令和7年11月17日 風力部会資料

(仮称) 小田野沢田風力発電事業環境影響評価方法書

株式会社ユーラスエナジーホールディングス

# 風力部会 補足説明資料 目次

図7 環境影響評価対象事業の標準的な手続フロー

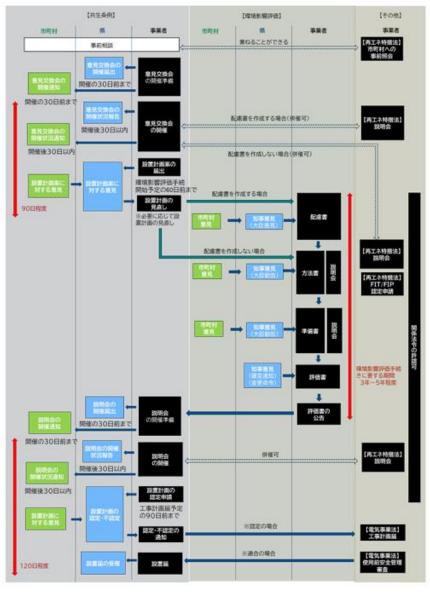
「青森県自然・地域と再生可能エネルギーの共生に関する条例」の経過措置に記載のある「環境評価手続き後の合意形成プロセスのみ適用する。」について、本事業の場合はいつごろ何を行うのでしょうか。

本事業は条例施行前に環境影響評価手続を開始しておりますため、経過措置として環境影響評価手続後の合意形成プロセスのみ適用となります。

今後の合意形成に係る手続は評価書公告後の説明会からとなりますが、環境影響評価手続中においても説明会や事業説明を実施し、地域との合意形成に努めます。

環境影響評価対象事業の標準的な手続フローを「青森県自然・地域と再生可能エネルギーとの共生に関する条例 運用ガイドライン (第1版) 」より抜粋いたします。

図3(1) 水質調査地点(広域)

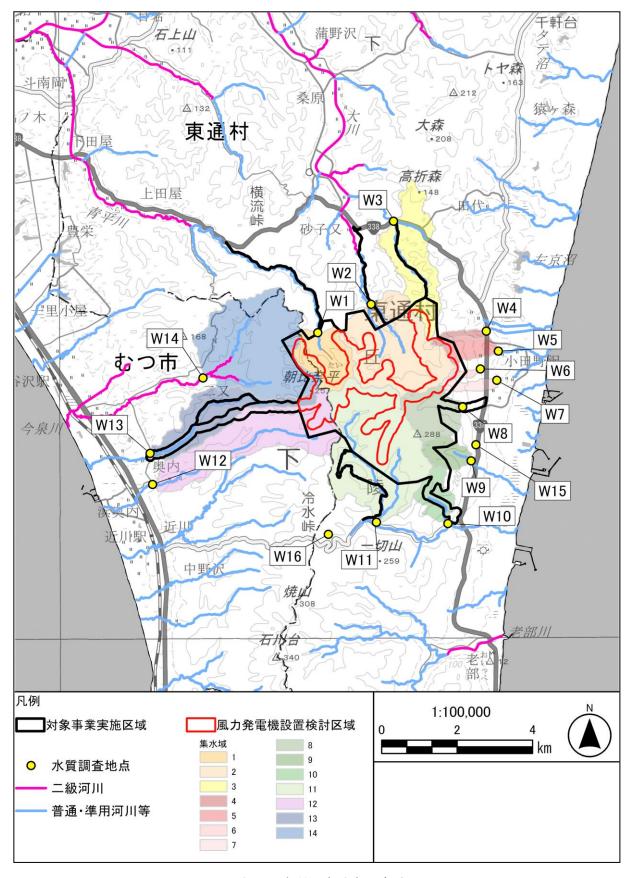
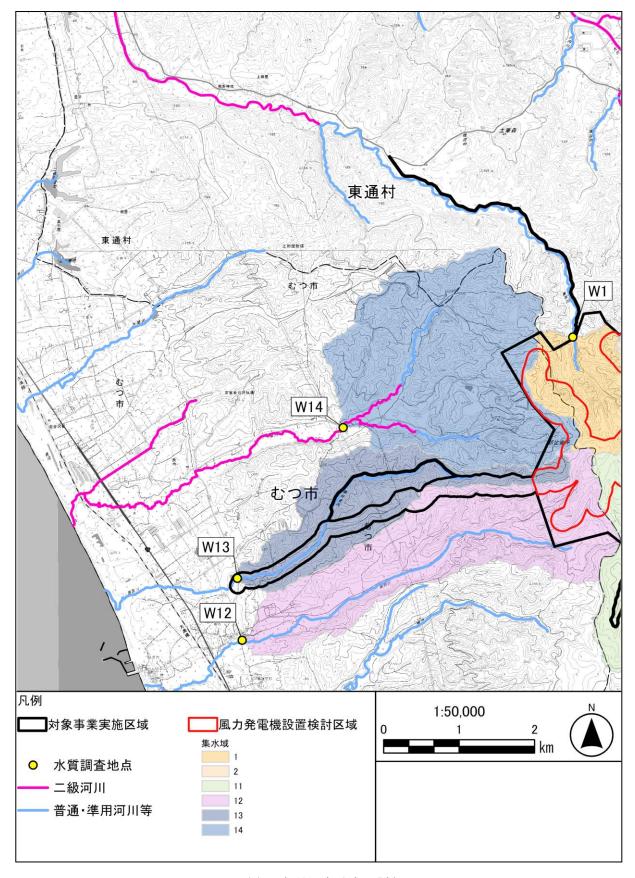
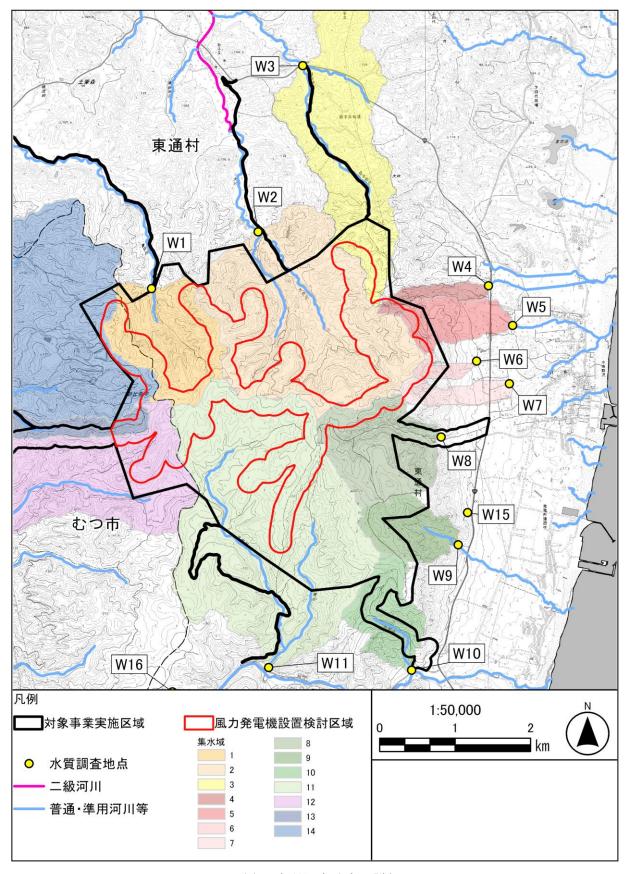
P397~399 の水質調査地点図には河川ごとの集水域が示されておりますが、調査地点が適切に配置されているかを判断するためには調査地点ごとの集水域を見る必要がありますので、調査地点ごとに集水域を表示する図もご提供ください。

水質調査地点ごとの集水域を図3(1)~(3)にお示しいたします。

図5 生態系 (クマタカ(又はノスリ)生息状況調査) の調査地域及び調査地点

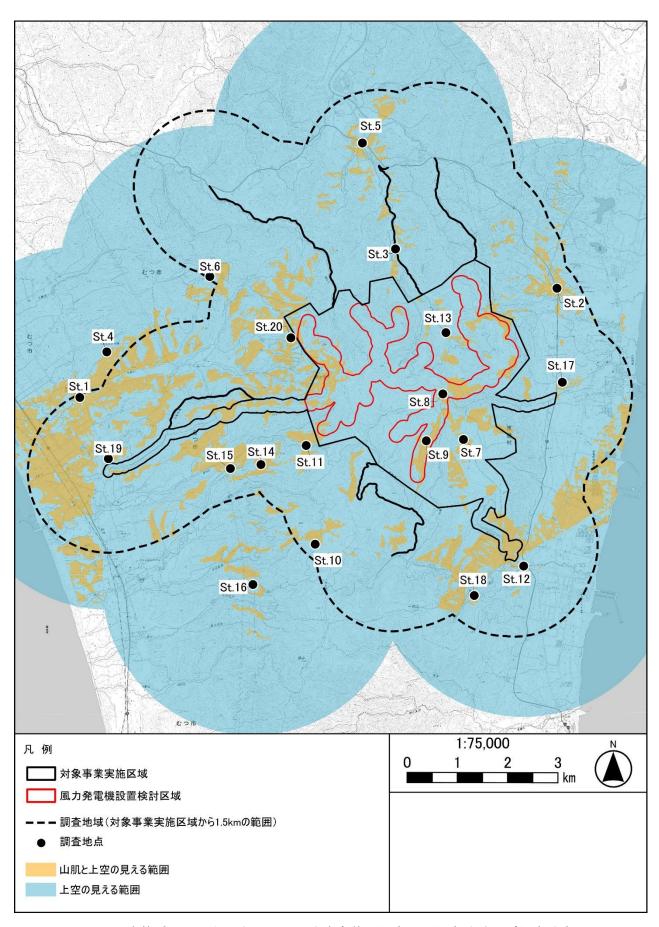
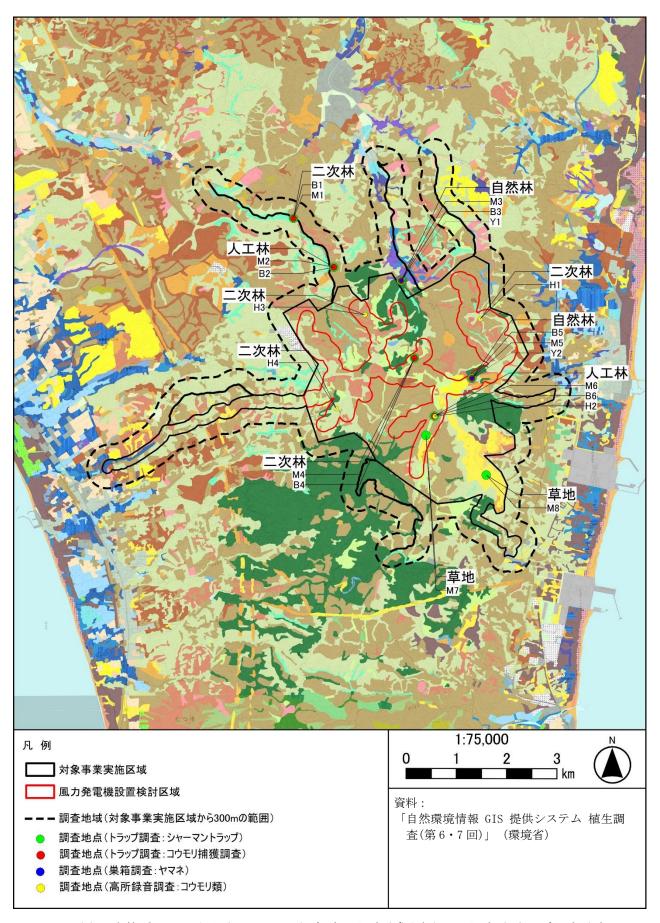
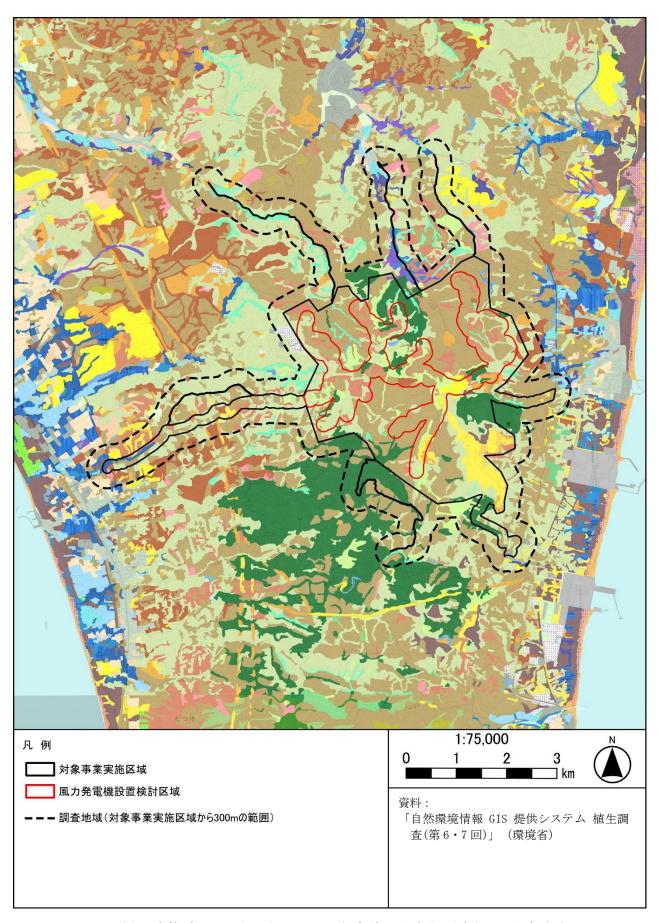
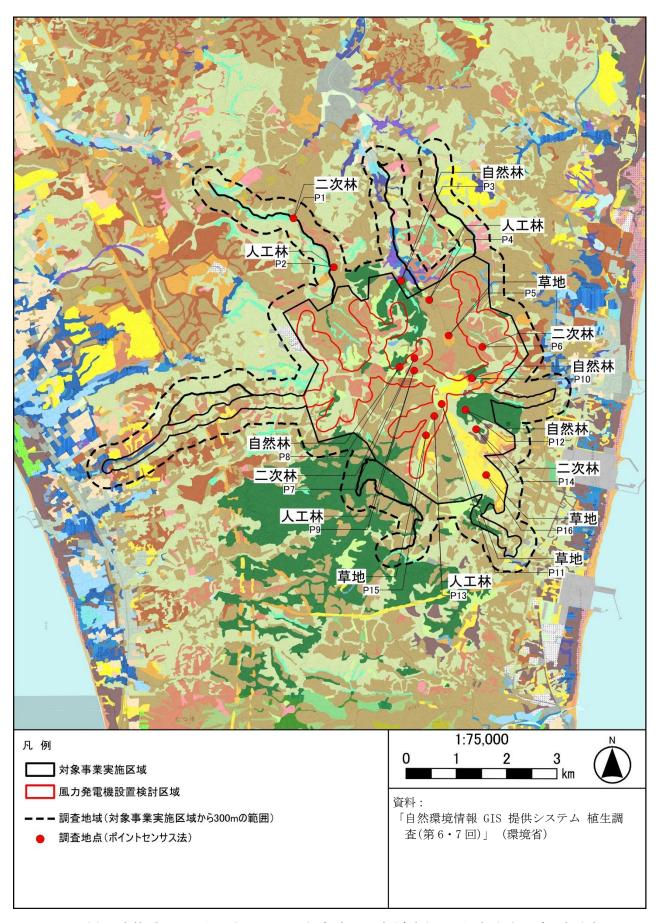
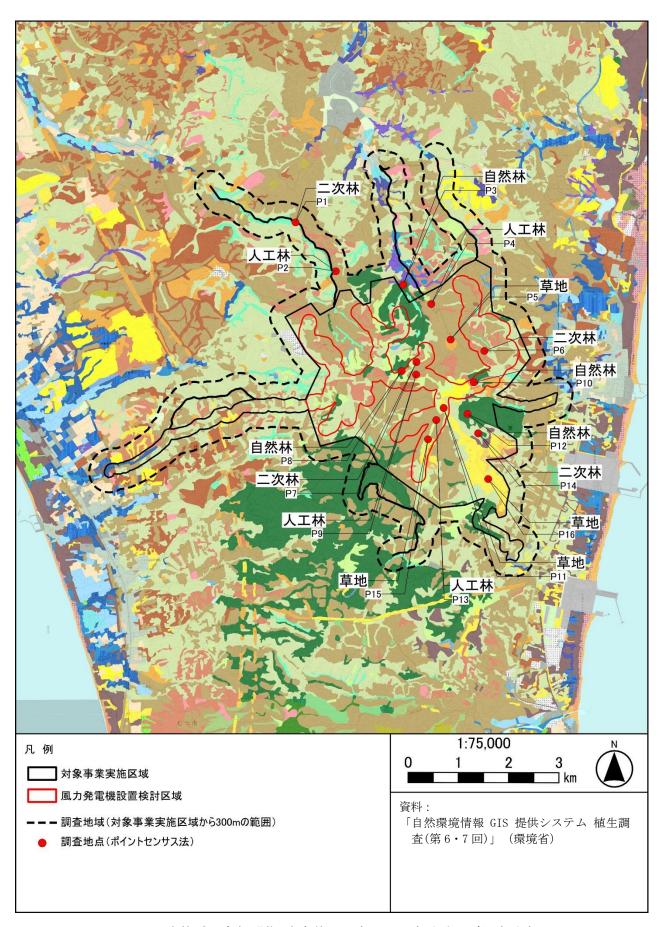
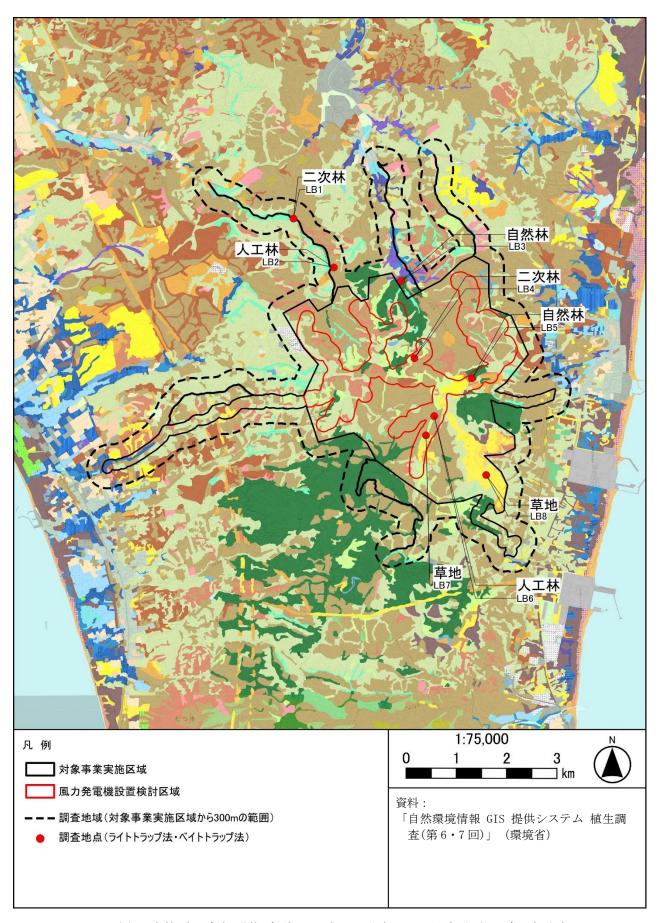
生態系の調査地域、調査地点の図面は省略しないようにしてください。「〇〇調査と同じとする」ではどの図面のどの項目なのか全く分かりません。

生態系の調査地域、調査地点の図面について、上位性注目種のクマタカ(又はノスリ)の生息状況 調査を図 5、餌資源調査を図 6(1) ~(3)、典型性注目種の鳥類群集の生息状況調査を図 7、餌資源調 査を図 8(1) 及び(2)、植生の凡例を図 9 にお示しいたします。
